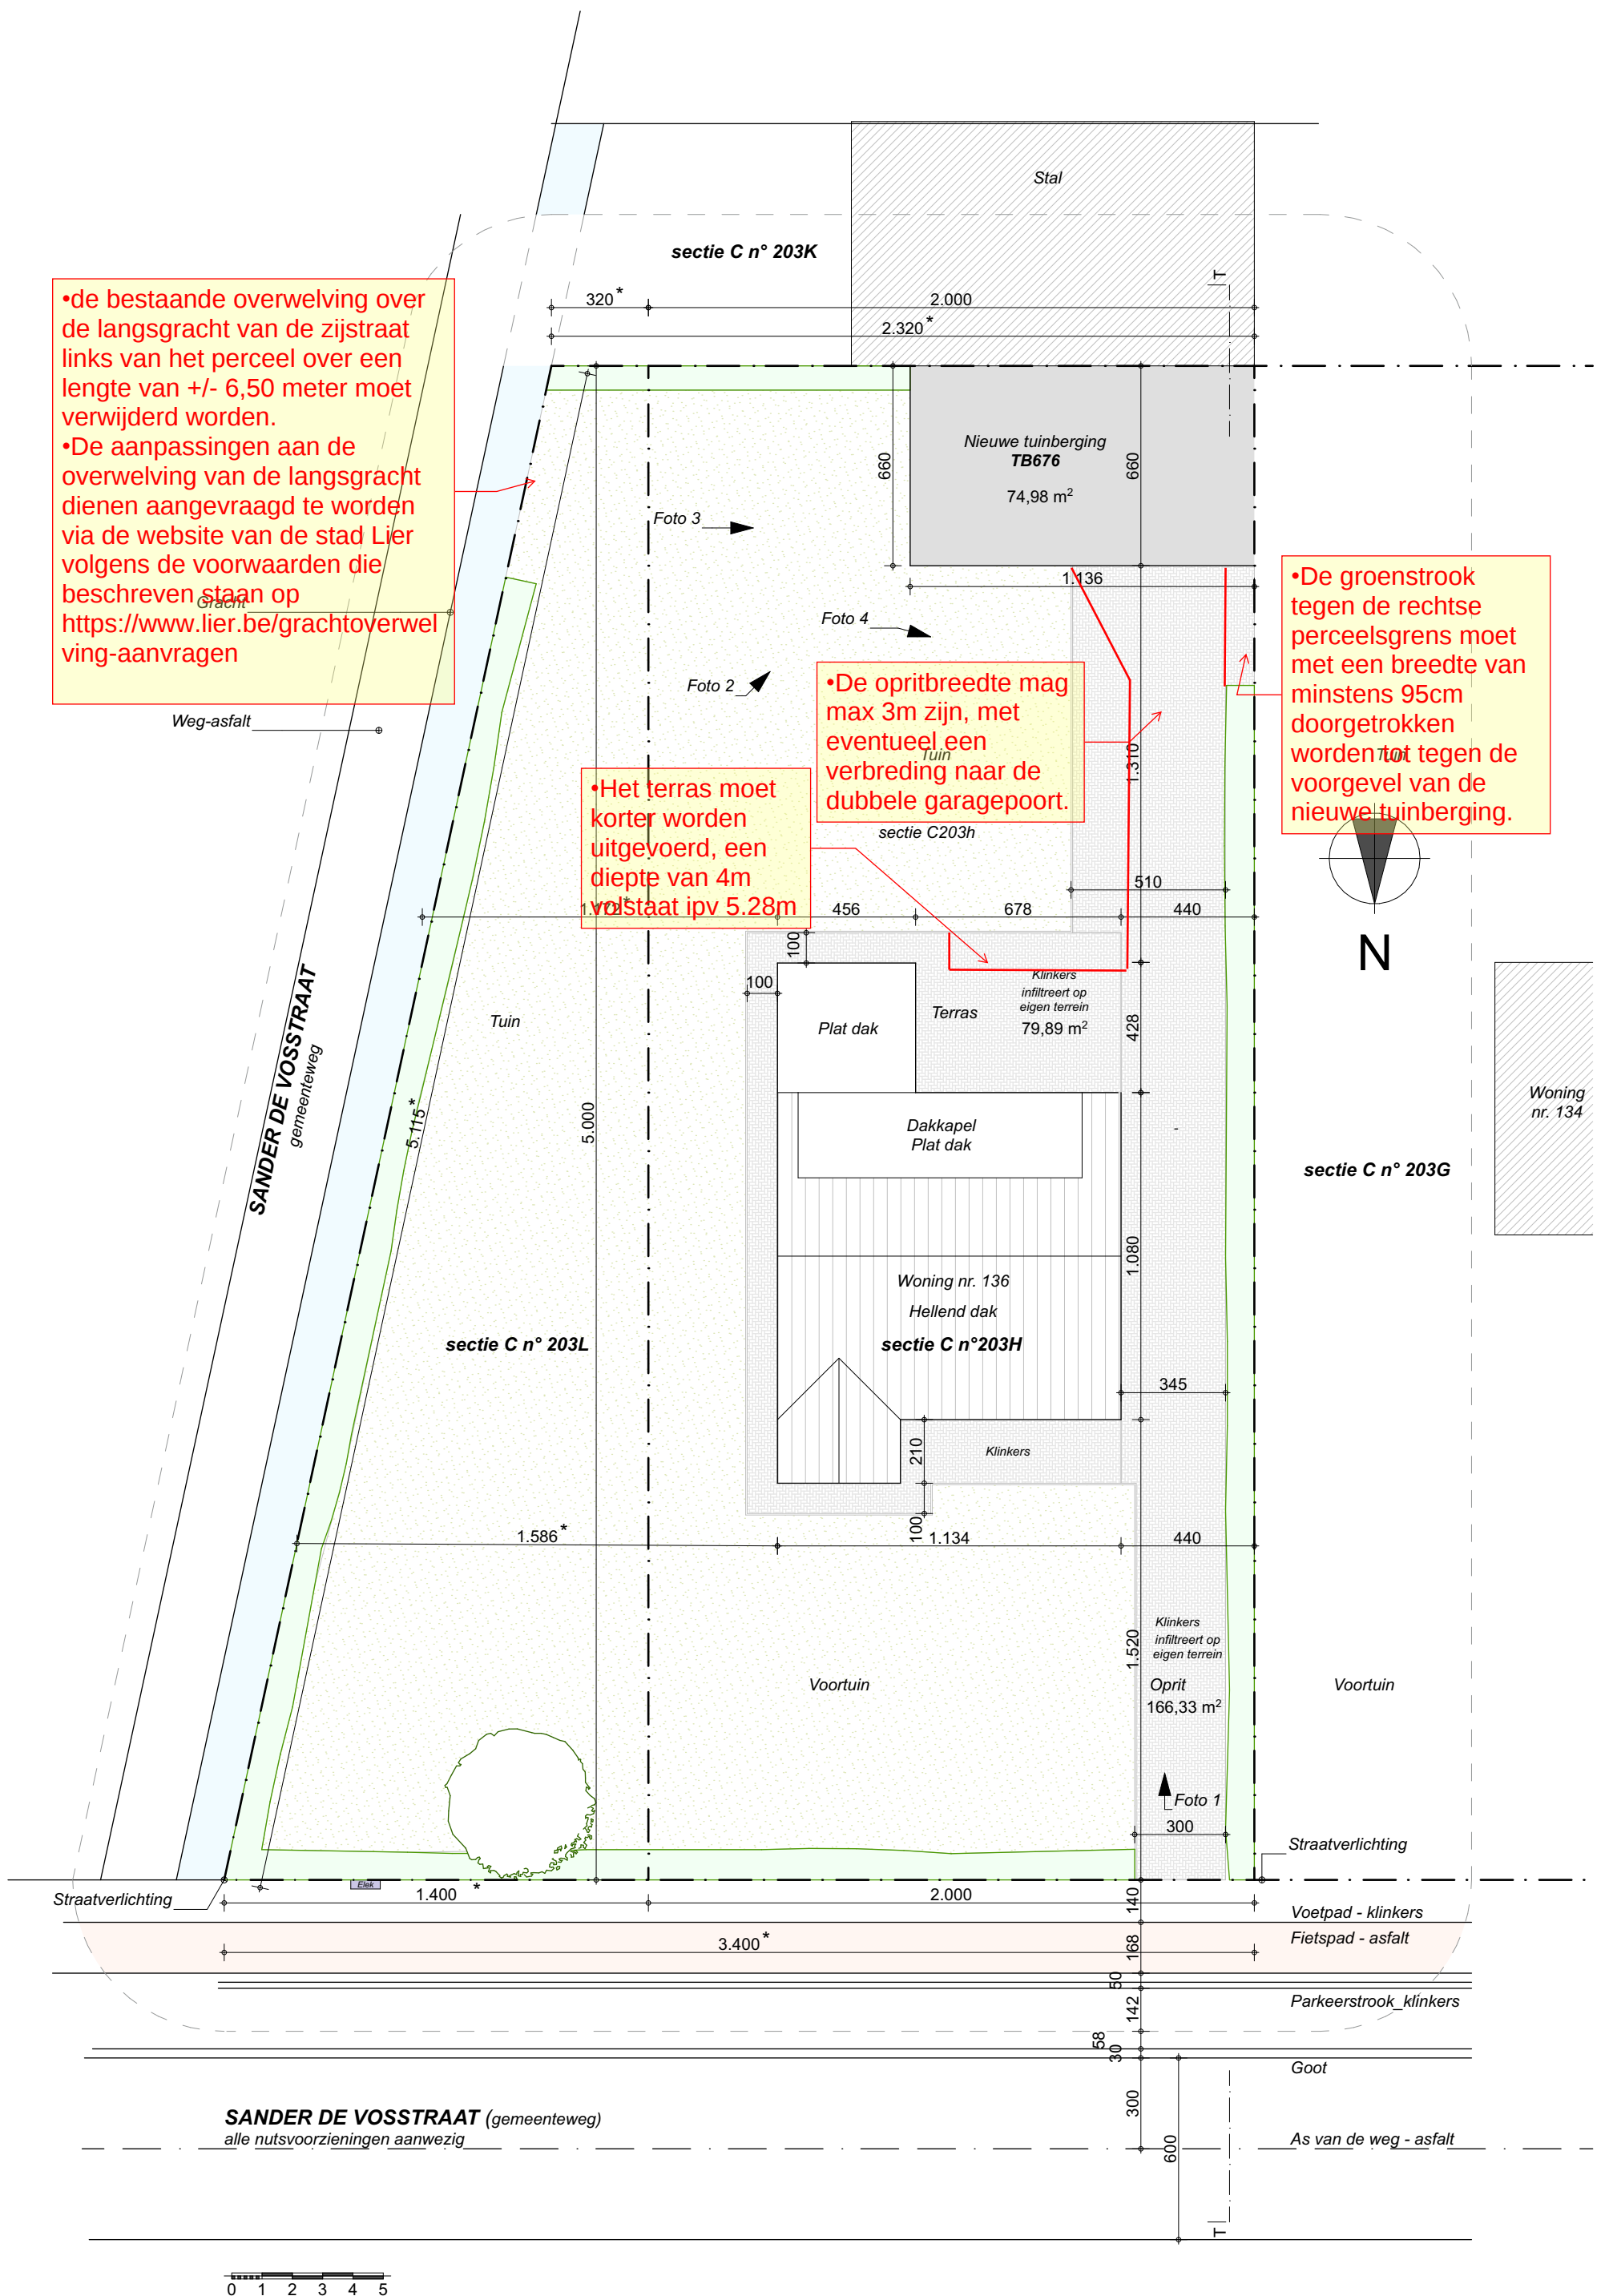
•de bestaande overwelfing over de langsgracht van de zijstraat links van het perceel over een lengte van +/- 6,50 meter moet verwijderd worden.

•De aanpassingen aan de overwelfing van de langsgracht dienen aangevraagd te worden via de website van de stad Lier volgens de voorwaarden die beschreven staan op <https://www.lier.be/grachtoverwelfing-aanvragen>

•Het terras moet korter worden uitgevoerd, een diepte van 4m volstaat ipv 5.28m

•De opritbreedte mag max 3m zijn, met eventueel een verbreding naar de dubbele garagepoort.

•De groenstrook tegen de rechtse perceelsgrens moet met een breedte van minstens 95cm doorgetrokken worden tot tegen de voorgevel van de nieuwe tuinberging.
